Detaljregulering Brakanes sentrum, Ulvik herad

Revidert etter høyring 2025-2-28

Planomtale

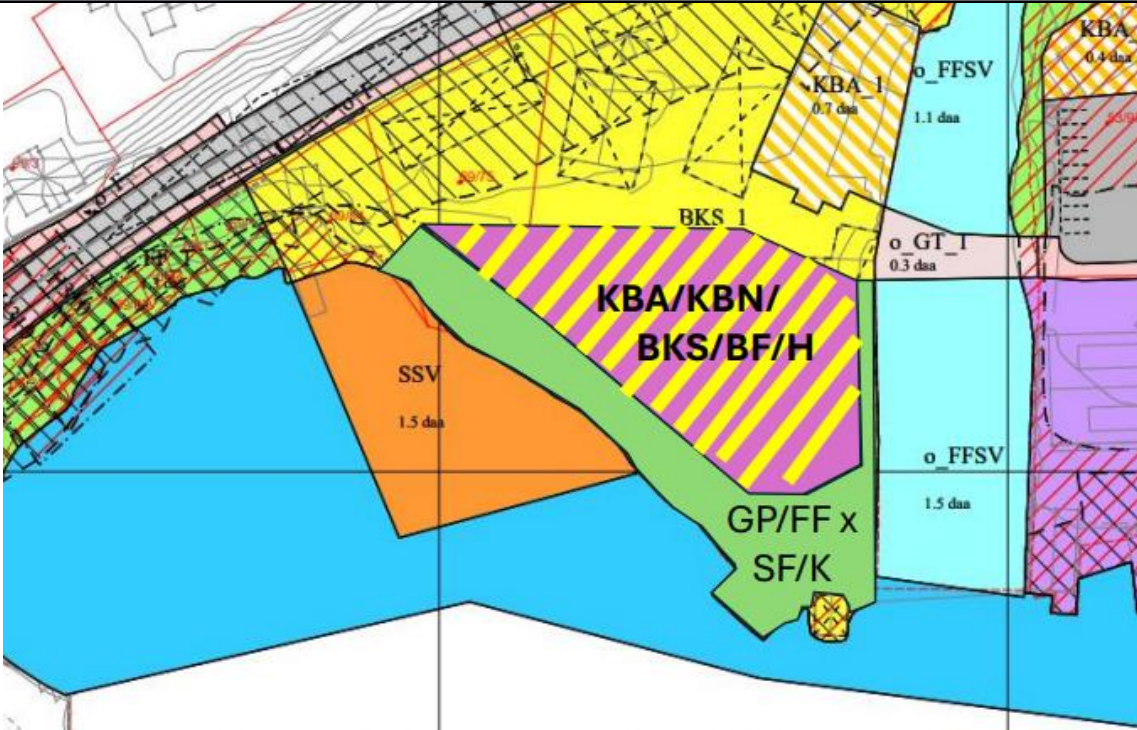
31.1.2025	Brakanes Hotelldrift AS	Reiselivet vil med stor sannsynlighet være en av de aller viktigste områdene for sysselsetting i Ulvik i fremtiden. Dersom man ønsker en kommune som skal vokse i innbyggerantall, så må det i størst mulig grad tilrettelegges for positiv utvikling av reiselivet fra Ulvik Herad sin side. I nåværende planarbeid er det slik vi ser det tre ulike områder vi mener bør prioriteres/omprioriteres. I forbindelse med utvikling av «Pallen» bør det settes av en god del areal langs elv og sjø, til utvikling av reiselivsrelatert virksomhet. Altså et større areal enn det som fremkommer av plantegningene ifm. høringen. Dersom arealet blir bebyggt slik plantegningene viser så vil en svært stor andel av arealet på tomten gå med til bolig. Vi henviser til vedlegg med beskrivelse Dette arealet vil da være tapt med tanke på utvikling for reiselivet på en av de absolutt beste beliggenhetene for dette formålet, i Ulvik. Som vedlegg her noen inspirasjonstanker som ble presentert for Ulvik Herad og andre inviterte aktører på Brakanes Hotell i 2020 som gir en indikasjon rundt anvendelse som også er en del av bakgrunnen for vårt innspill til planen. Tilstrekkelig antall boliger til sesongarbeidere er en svært stor utfordring i Ulvik. Vår mening er at Ulvik Herad bør være tilrettelegger for at reiseliv og øvrig næringsliv kan huse midlertidig arbeidskraft ved behov. Det er mange som sliter her og oppgaven er vanskelig å løse for de fleste av de aktuelle aktørene. Det vil også være i Ulvik Herad sin interesse å sikre tilstrekkelig med kapasitet her, da det vil bidra til økt aktivitet i Ulvik og økt innbyggerantall. Tilstrekkelig med parkeringsplasser for både bil og buss må sikres, dette for å håndtere fremtidig volum av tilreisende. Det er allerede manglende plass til å håndtere eksisterende parkeringsbehov og behovet vil med sikkerhet øke i årene fremover. Det ser i plantegningene ut til at det er lagt opp til en del flere parkeringsplasser for bil, det bør vurderes om behovet vil være enda større enn det som er tegnet opp. I tillegg må det vurderes hvor man kan finne rom for flere parkeringsplasser for buss, også ladeplass for EL-busser som i fremtiden vil være en betydelig del av trafikken til hotellet og destinasjonen Ulvik. Dette er også beskrevet mer omfattende i vedlegg Vedlegg:	Føremålet er ivareteke i samband med KBA_1 i høyringsforslaget.

Brevdato	Avsendar	Uttale	Kommunen si vurdering
		 Innspill til endringer av plan «Pallen» i markert ramme) tekst på påfølgende side Planen slik det foreligger i høringsutkast er i all hovedsak basert på utgangspunkt fra Ulvik Herad sin mulighetsstudie og skisse utarbeidet med ønske om å kunne tilby sentrale og sentrumsnære boliger. Brakanes Hotell AS/Brakanes Eiendom AS har et ønske om en mer fleksibel plan som muliggjør utnyttelse til flere formål, herunder mulighet for å kunne møte Brakanes Hotell sine fremtidige potensielle vekstbehov, ivareta større fellesskapsfunksjoner og samtidig ta høyde for bolig også gjennom kombinerte bygg med næring/aktivitet og bolig. Det ønskes også hensyntatt at byggehøyde tillater bygg i høyde opp til 3 – 4 etasjer med saltak, gjerne som en type sjøhus, sjøbod bebyggelse. I sonen mellom bolig (mot veg) og kombinerte bygg i fremkant, tenkes en første etasje som kan ha virksomhet som bevertning, café, scene, næring, - og for annen aktivitet bør det i soner mellom bygg tilrettelegges for almen ferdsel og skape gode indre tun i den større bebyggelsen. Disse almene uteplassene kan gi skjerming for vær og vind og skape lunhet og ro i skjermede soner som kan ha både en inne og utefunksjon, eksempelvis for servering. Bygg kan også ha en distanse som sikrer gjennomsyn til sjø og havn fra hovedveg og fra bakenforliggende boliger Det bør tilrettelegges for en offentlig promenade via strandlinjen til ny bro langs elv, slik at adkomst fra hotell og områder øst for broforbindelse kan ha tilgang til sjø langs hele sentrums sjøside. Det er i møter med Ulvik Herad påpekt stort behov for hybler, leiligheter og rom for sesong og korttids arbeidere, også andre behov enn for hotellet, lokale virksomheter og Hjeltnes planteskole. Alle undersøkelser knyttet til bosetting i distriktene tilsier at temporære bosettere ofte blir permanente. Behovet antas å være økende i tråd med vekst i hotellvirksomheten og annen turistaktivitet i Ulvik og Hardanger, en vekst som forventes å være betydelig og som også er ønsket av Ulvik Herad. For Brakanes Hotell kan det også være interessant å kunne tilby andre overnattingsmuligheter enn hotellrom i fremtiden, både større familierom, rom for kortere eller lengre tids utleie i forbindelse med virksomhetsdrift i Ulvik og Ulviks omegn og tilrettelegge for turisme, fritid og utleie og ha en fleksibel plan om imøtekommer dette. Ved arrangement, også i samarbeid med annen lokal næring, ønsker hotellet å ha mulighet for bedre plass og større fleksibilitet i tilbud av lokaler og uteplasser. En tidligere presentasjon fra Brakanes Hotell til kommune og næringsliv la frem tanker om å ha ulike aktiviteter på området, og den del av planen som vi kommenterer er markert med farge og indikativ plankode, som da vil dekke dette behovet og som vi ber Ulvik Herad ta hensyn til i endelig plan.
